改善箇所説明図

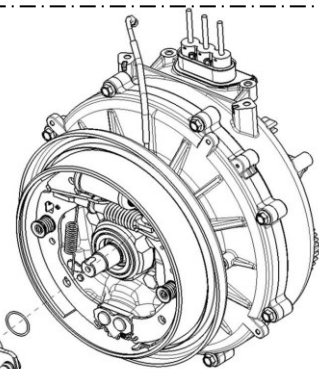
基準不適合発生箇所

フロントモータとフロントホイールハブを締結するロックナットにおいて、作業管理が不適切なため、規定トルクで締付けられていなく、また脱落防止のカシメ作業が実施されていないものがある。そのため、当該ロックナットが緩み、最悪の場合、ロックナットと共にホイールハブが外れ、脱輪するおそれがある。

改善の内容

フロントホイール左右を外してそれぞれのロックナットを規定トルクで締め付ける。
また、カシメ作業の状況を確認し、未実施の場合は、正規作業を実施する。

識別：ロックナットに橙色または黄色のペイントを塗布する。
